## Projet éolien « Plémet »

### Commune LES MOULINS (22)

### Éléments de réponse à l'avis de l'Autorité Environnementale

*16 août 2017*

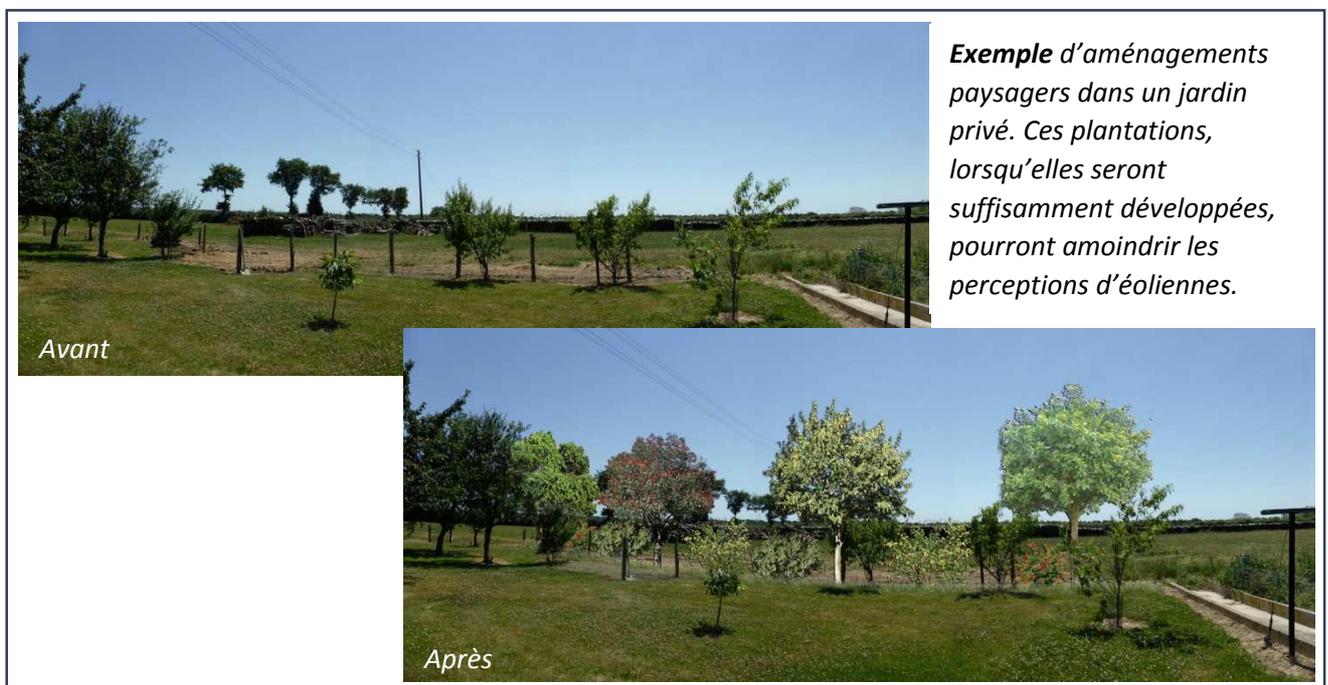
*L'Ae recommande de préciser l'acceptabilité des mesures proposées par les élus et les résidents locaux ainsi que les moyens prévus pour mesurer l'efficacité de ces mesures.*

Dans le dossier d'étude d'impact complété déposé le 2 mai 2017, des mesures d'accompagnement sont présentées en pages 127 et 128. Ces mesures ont été présentées aux élus lors d'un rendez-vous en mairie des Moulins le 6 mai 2017. L'acceptation de ces mesures par les riverains ou par les élus sera affinée au moment de la construction du parc éolien. En effet, le planning prévisionnel de mise en service du parc éolien projette la mise en place de ces mesures d'accompagnement à plusieurs années (entre 2020 et 2022), aussi il sera plus opportun de démarcher les propriétaires concernés et détailler les aménagements communaux avec les élus à ce moment-là, prenant en compte l'évolution du contexte local, des aménagements créés et la volonté des élus au moment de la construction du parc éolien (projets d'aménagement sur le territoire communal ? programme d'efficacité énergétique des bâtiments communaux ? etc.).

L'une des mesures de réduction des impacts paysagers consiste en l'aménagement de haies arborées et/ou arbustives dans les propriétés riveraines du futur parc éolien.

Après obtention des autorisations administratives, EDPR se mettra en contact avec les propriétaires des constructions les plus directement exposées, c'est-à-dire celles dont les ouvertures ou les jardins sont orientés vers le parc éolien, afin de leur proposer un diagnostic préalable, qui pourra par exemple, définir un aménagement paysager compensatoire.

*Présentation des variantes étudiées. le choix final correspondant à la variante 2*

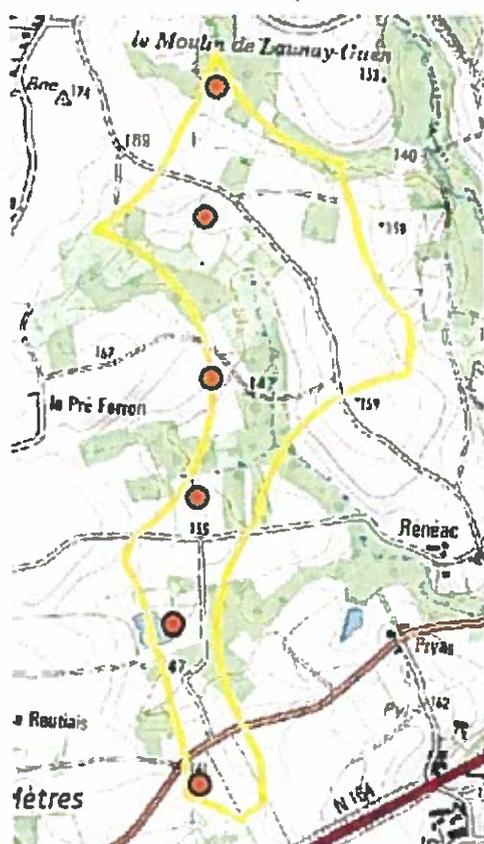
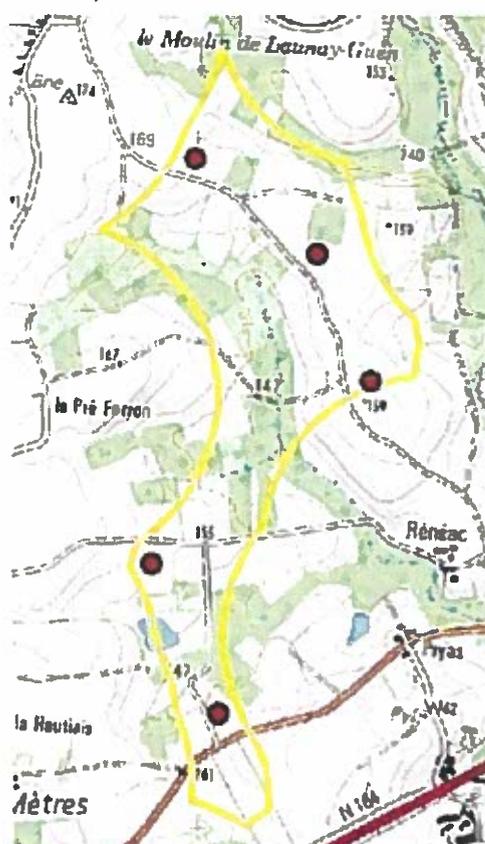
La justification du choix du projet porte notamment sur la comparaison de deux alternatives d'implantation des éoliennes sur le site, sur la base de différents critères (aspects paysagers, préservation des milieux naturels et des chiroptères, ...). La variante d'implantation choisie permet d'éloigner les éoliennes des lisières et des corridors écologiques principaux, à l'exception de l'éolienne E5, dont les pales survolent un boisement situé à moins de 50 m de son emplacement. A ce sujet, le guide « Diagnostic chiroptérologique des projets éoliens terrestres » (version 2.1 – février 2016) de la Société Française pour l'Etude et la Protection des Mammifères préconise une distance de sécurité minimum de 200 m par rapport aux éléments arborés pour éviter tout survol d'éolienne par les chauves-souris. Le dossier indique que des « *contraintes foncières et paysagères* » n'ont pas permis d'envisager une implantation de l'éolienne E5 dans des zones à enjeu faible situées au sud de la route, mais sans détailler les justifications associées. Le dossier prévoit, en contrepartie, un bridage de l'éolienne. Si l'Ae considère le bridage de l'éolienne E5 comme une mesure efficace pour prévenir l'atteinte aux chauves-souris, elle remarque néanmoins que le dossier ne démontre pas la priorité donnée à l'évitement pour l'implantation de l'éolienne. Le dossier doit mieux justifier cet aspect, en étudiant la possibilité de racheter des habitations sans valeurs en tant que solution alternative.

*L'Ae recommande de justifier la priorité donnée à l'évitement dans l'implantation de l'éolienne E5. En particulier, l'Ae recommande de présenter une comparaison d'alternatives permettant d'éviter les incidences de cette éolienne, en incluant la possibilité de rachat d'habitations, ou le cas échéant, de démontrer l'impossibilité d'éviter ces incidences.*

Dans le dossier d'étude d'impact complété déposé le 2 mai 2017, il est précisé que l'étude d'une implantation de l'éolienne E5 dans une zone à enjeu faible a été considérée, mais non retenue pour des raisons paysagères et foncières. En effet, un espacement supérieur entre E4 et E5 (si celle-ci était positionnée au sud de la route) n'aurait pas permis une lecture paysagère aussi régulière que la variante retenue (une ligne de 3 éoliennes et une ligne de 2 éoliennes, avec chacune un espacement régulier).

Les contraintes foncières évoquées dans l'étude d'impact ne sont pas liées à un achat d'habitation qui aurait pu faciliter le projet, mais à l'impossibilité d'obtenir la mise à disposition de certaines parcelles agricoles pour y exercer des servitudes de survol de pales.

D'autres implantations ont donc bien été étudiées notamment par rapport à la position de l'éolienne E5, mais n'ont pas été retenues car impossibles pour les raisons évoquées.
